ETE-DI-GD-19-2022

**Referencia:** Nueva línea subterránea trifásica de media tensión en doble circuito de 34.5 kV, para alimentar EBAC y PTAP Ing. José G. Rodríguez – IDAAN.

**Asunto:** Respuesta a Nota: PA03C1-IE-HT-ACC-OTR-1809 – Planos y memorias.

DSD-127-22  
23 de agosto de 2022

Propuesta servidumbre para la línea subterránea de 34.5 kV

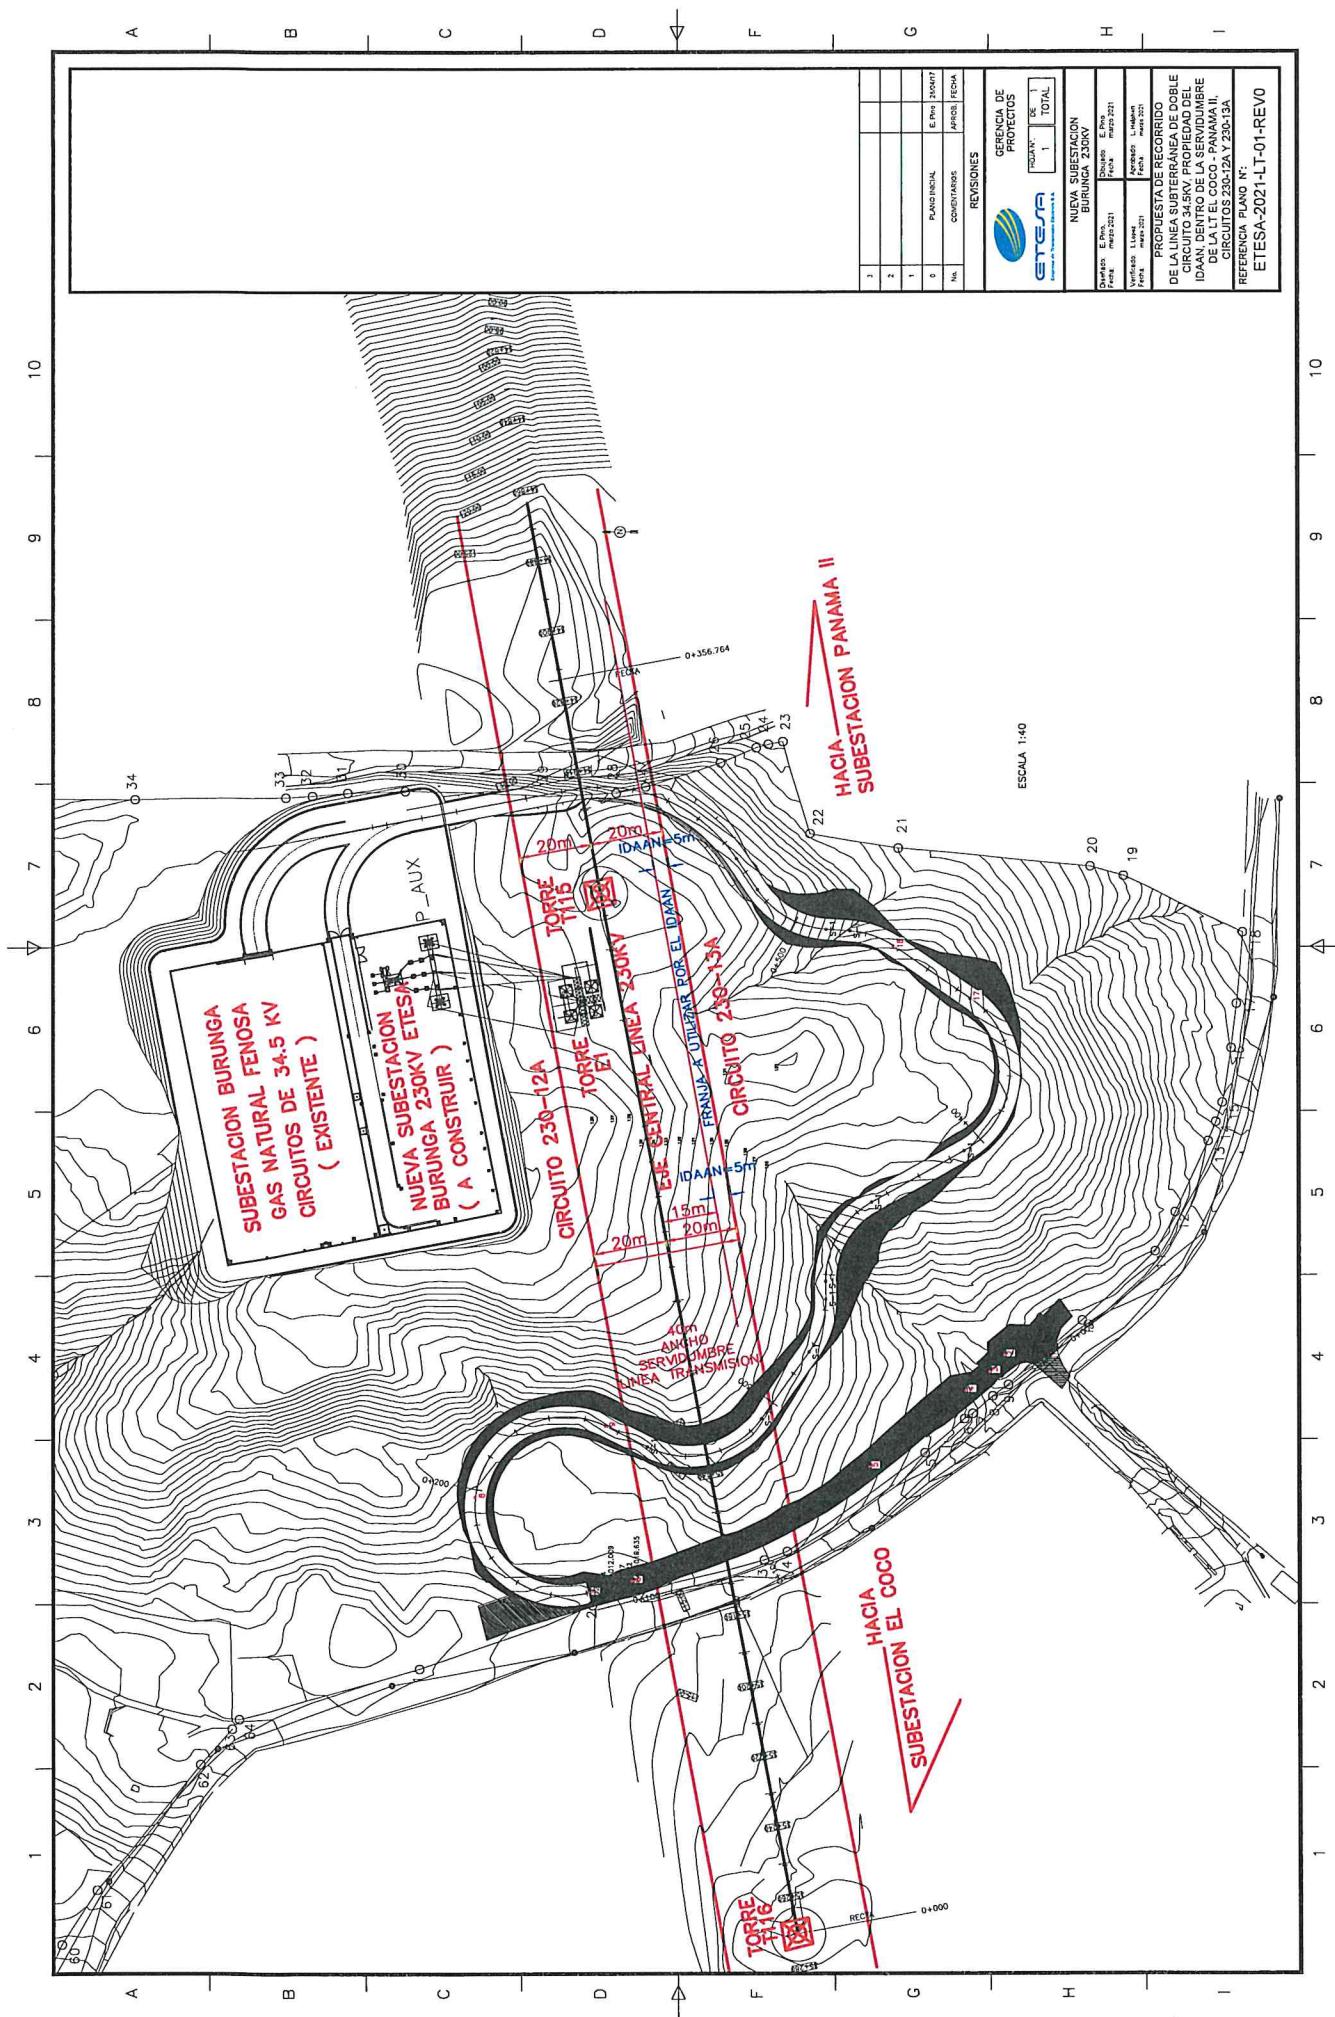
5. El diseño de la línea subterránea de media tensión, doble circuito de 34.5 kV, debe considerar lo siguiente:
  - a. Utilizar parte de la servidumbre del lado derecho, donde se ubica el Circuito 230-13A, para lo cual se propone un área de trabajo máximo de 5 metros de ancho, iniciando a 15 m del centro de la línea de transmisión

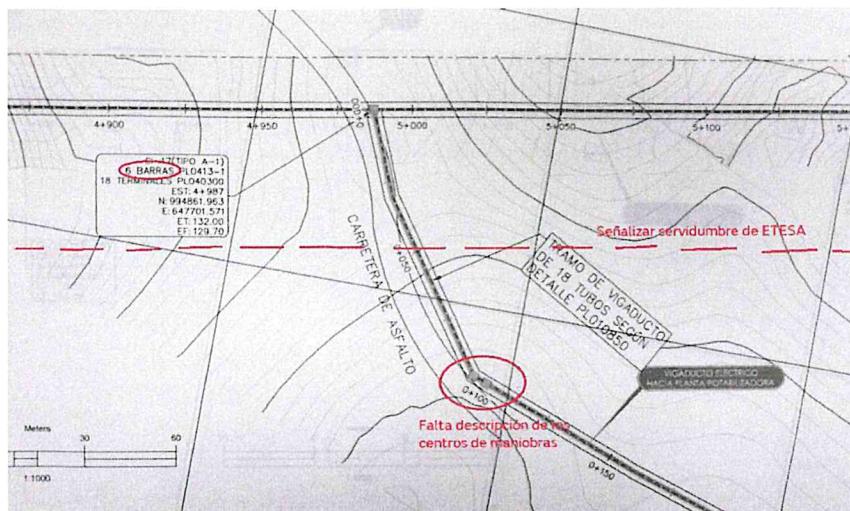
En la Hoja 13 y 39 mostrar los detalles de los puntos fronteras. Colocar las especificaciones de las celdas de medida. En los cruces con alguna línea de acueducto con la línea eléctrica, mostrar las distancias de separación de ambas viga-ductos.

Corregir el recorrido de los circuitos a la salida de la Subestación Burunga. Mostrar servidumbre de ETESA ante cualquier desvío.

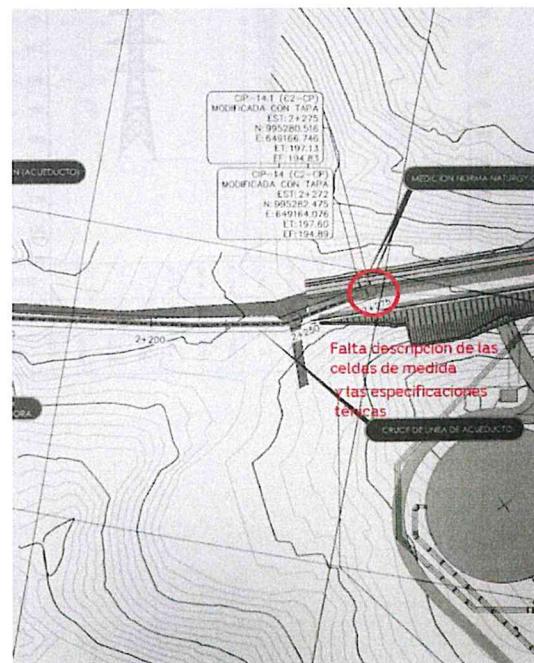
En la Hoja 8 colocar los detalles de los centros de maniobras y señalizarlo en el plano. Agregar comentario: Centro de Maniobras 4L2, protección en la línea que va hacia la planta potabilizadora y una posición libre. Mostrar servidumbre de ETESA, para establecer que los centros de maniobras estén fuera.  
No colocar barras en la trayectoria hacia los centros de maniobras, porque es entrada y salida.
